改善箇所説明図

アクセルペダル

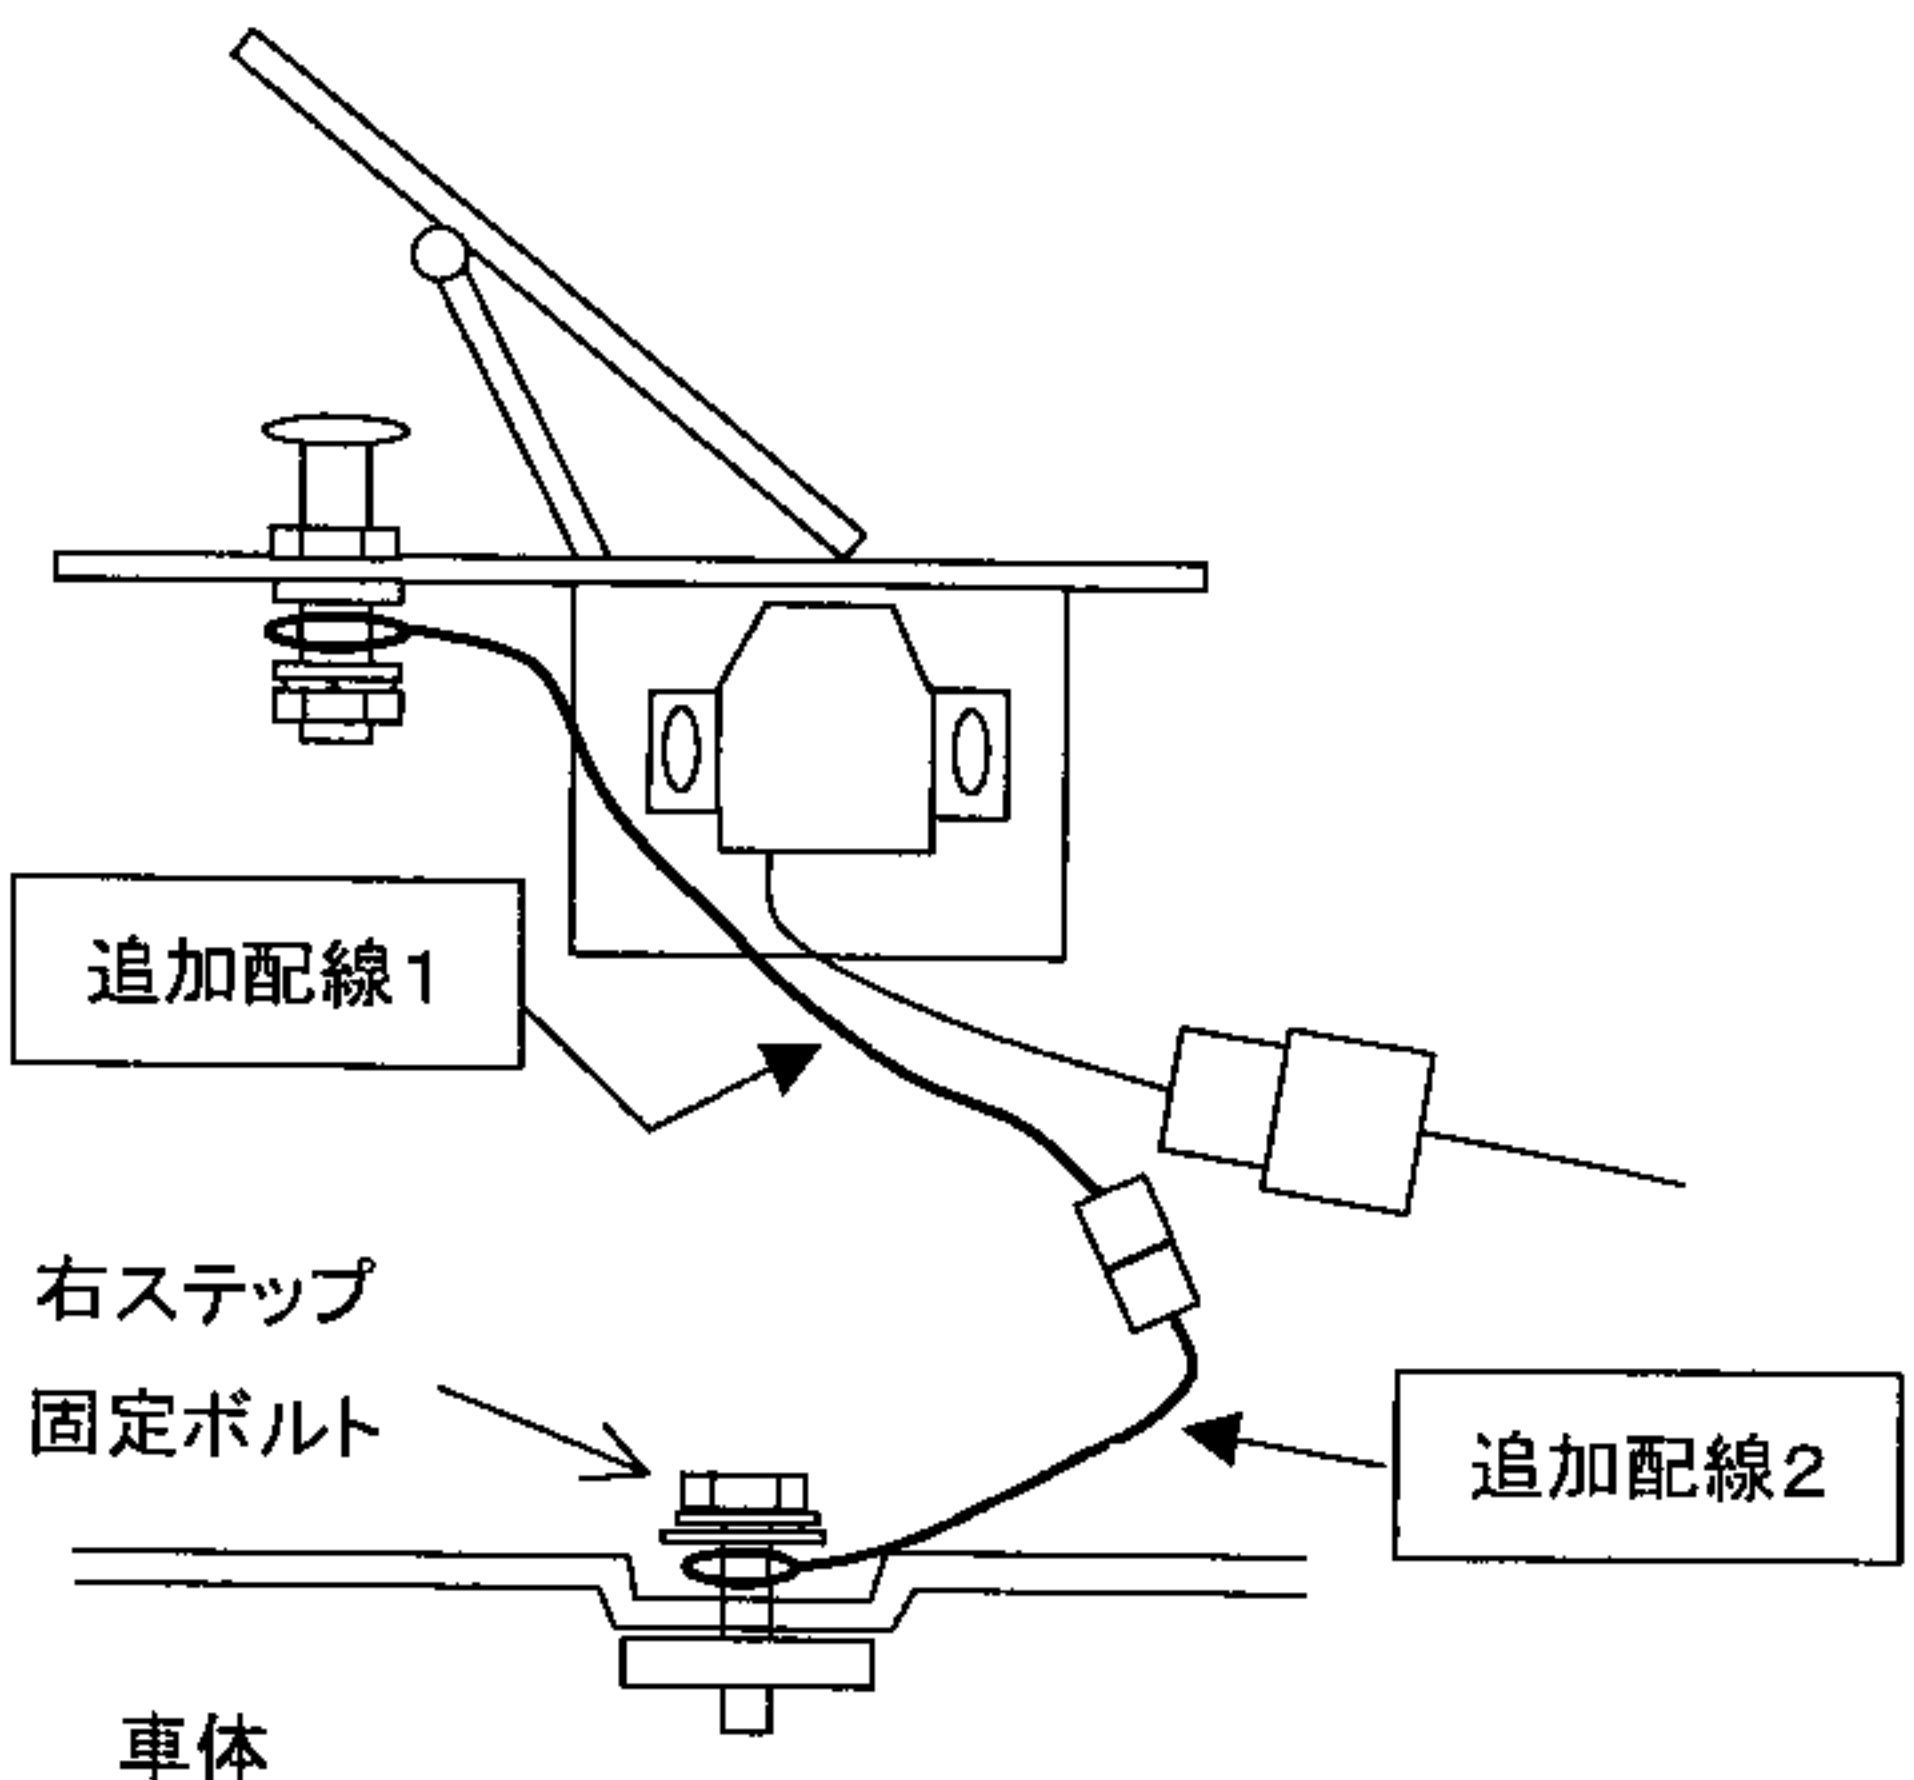
基準不適合発生箇所

アクセルペダル角度検出センサの静電気に対する保護構造が不適切なため、フロアプレートに帯電した静電気により、当該センサが作動不良をおこすものがあり、最悪の場合、走行できなくなるおそれがある。

改善の内容

全車両、ペダル角度検出センサ部に静電気帯電防止用電気配線を追加する。また、アクセルペダル角度検出センサを点検し、出力がスムーズに上がらない場合は、新品と交換する。
